表A.0.7 监 理 通 知 单

工程名称：苏州乐栅光伏能源有限公司苏州乐轩科技有限公司2310kW屋顶分布式光伏发电项目

编号：SZLX-CZZH-TZ-A07-001

附图1张：

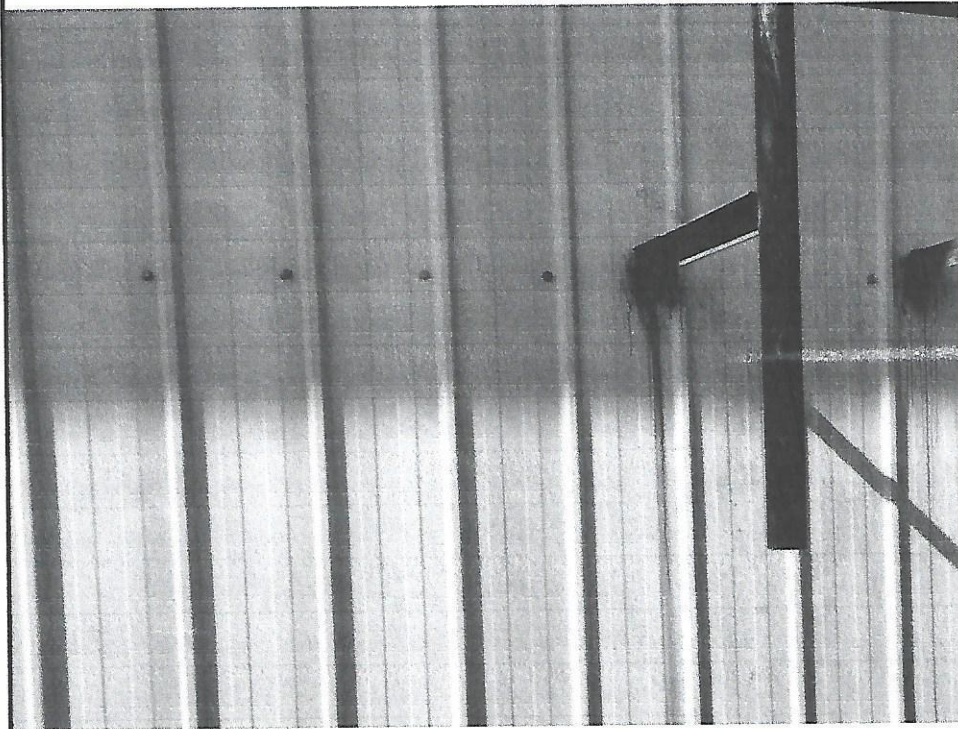
1、现场 7#厂房爬梯存在安全隐患，需加设一段爬梯

现要求你方对以上问题引起重视，否则造成的一切后果将由你方承担，并于72小时之内整改完成，并且书面回复。

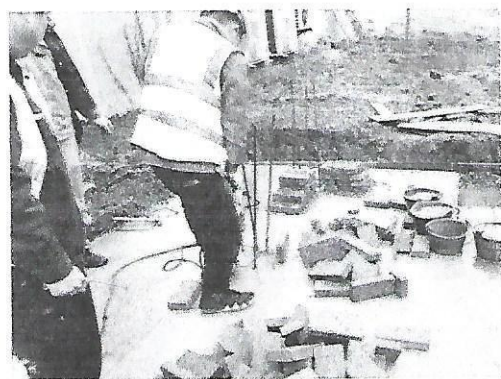
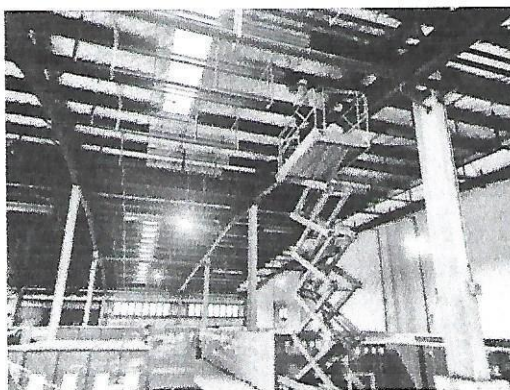
- 1、7#厂房屋顶加固施工作业前，现场施工人员未设置安全作业警戒线；现场施工时，将厂区屋顶烟感报警装置损坏；
- 2、土建箱变基础施工作业时，施工人员在下雨天气情况下，室外使用带电设备进行现场切割，施工人员未佩戴好安全帽带。

以上问题存在较大安全隐患，要求施工单位加强现场安全管理，现场立即整改，后续出现类似问题我方将进行经济考核。

附图：

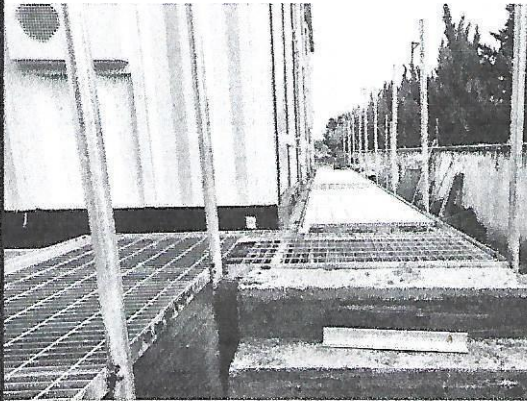
内容：现场施工时，预制舱基础楼梯踏步不符合设计要求厚度不足10cm，且楼梯砌筑不符合要求，现要求你方收到通知后，要求施工人员按图施工，立即整改完成，否则将进行考核。
